Service Bulletin

HOOFDGROUP	GROEP	NO.
1	17	405

BETR.
Motorolie-hoeveelheid

B16,B18,B20
400

Motorolie-hoeveelheid

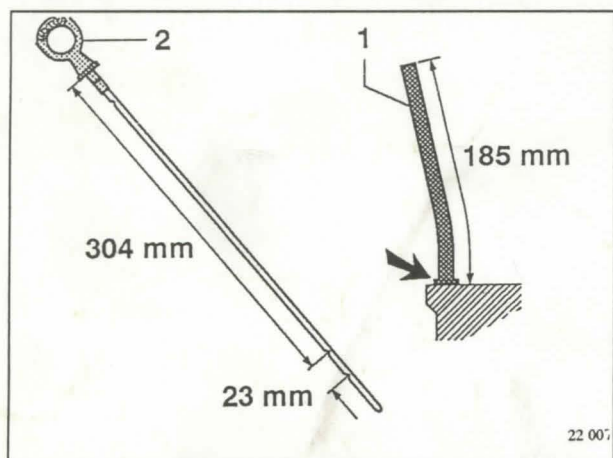
Vanaf eind '92 is de hoeveelheid olie voor alle motorvarianten gewijzigd van 5,3 naar 5,0 liter inclusief het oliefilter. In verband hiermee zijn de oliepeilstok en de peilstokhouder aangepast.

De nieuwe peilstokhouder (1) heeft een diepte aanslag (zie pijl), een lengte van 185 mm en is zwart van kleur.

De lengte van de nieuwe rode peilstok (2) bedraagt 304 mm tussen aanslag en maximum olienivo.

De afstand tussen min. en max. bedraagt 23 mm. (was 30 mm)

De combinatie van zwarte peilstokhouder met rode oliepeilstok geeft aan dat het de nieuwe uitvoering betreft.
